## VIVE LA FORET ASSOCIATION LOI 1901 N° 4/02099

### Quelques observations à propos du modèle Phonème

Les observations que nous livrons ici concernent la dernière version du modèle. Elles s'appuient sur le rapport : « *Modèle Phonème : construction, paramétrisation et évaluation qualitative et statistique du calage en régime transitoire.* » Rapport intermédiaire BRGM -65368-FR, Décembre 2015. Rapport dont nous avons appris l'existence lors de la dernière réunion du GT1 (8 juin 2016).

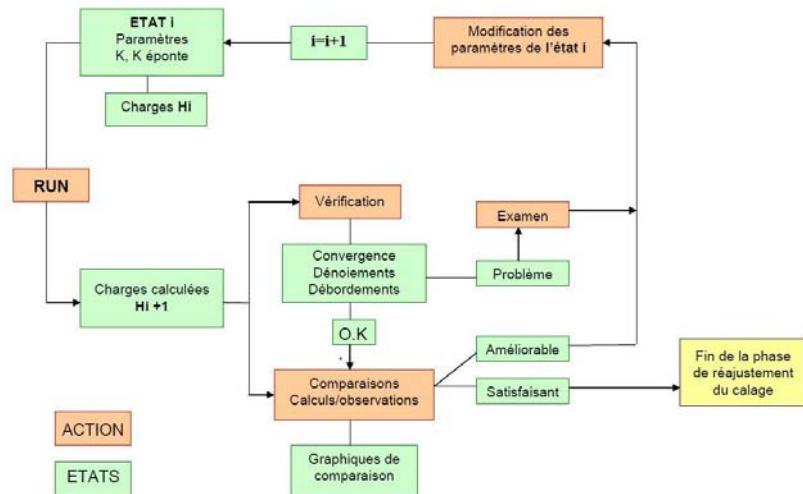
La procédure de calage, très bien décrite par la figure ci-jointe, tirée du rapport, conserve nécessairement une dimension subjective. En effet, la complexité du modèle interdit l'obtention automatique d'un paramétrage qui minimiserait les écarts entre valeurs observées et valeurs estimées. L'algorithme décrit par la figure ci-dessous, indique clairement que c'est le responsable de l'étude qui va décider du caractère satisfaisant des résultats pour valider le calage.

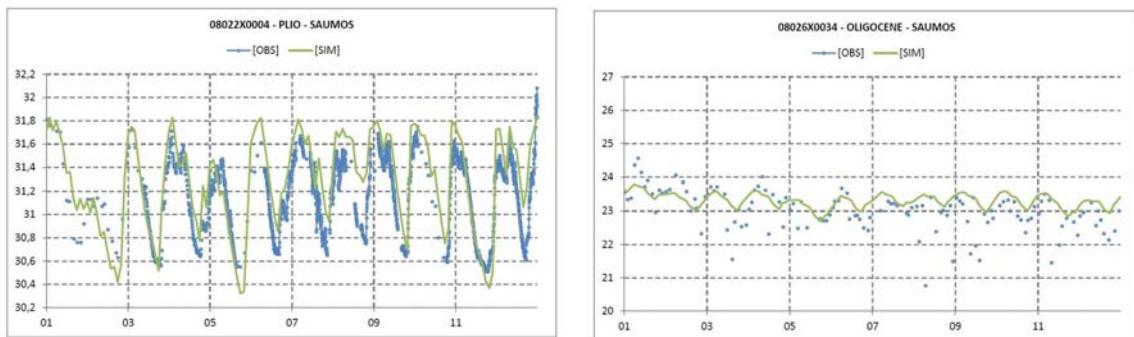
Il nous semble que l'attention étant focalisée sur la nappe du plio-quaternaire, l'appréciation du caractère satisfaisant du calage repose pour beaucoup sur la proximité des valeurs observées et estimées relatives à cette nappe. Comme il est très difficile de coller à l'ensemble des valeurs observées pour les différents aquifères, un calage favorable au plio-quaternaire peut se traduire par une moins bonne approximation pour les autres aquifères. Nous l'illustrons à partir de deux sorties du modèle :

L'ajustement du plio-quaternaire à Saumos paraît tout à fait correct. Par contre l'ajustement à Saumos pour l'oligocène n'apparaît pas satisfaisant. Ce mauvais ajustement pour l'oligocène est d'autant plus gênant que c'est cet aquifère qui va être mis en exploitation.

Un examen de l'ensemble des chroniques de calage montre des ajustements assez peu satisfaisants pour l'oligocène, alors même que le modèle se propose d'aider à piloter l'exploitation de cet aquifère.

Il faut comprendre que selon toute probabilité, un calage apprécié pour sa conformité aux données observées pour l'oligocène, donnerait de moins bons résultats pour le plio-quaternaire. Il en résulterait une plus grande incertitude sur les valeurs simulées.
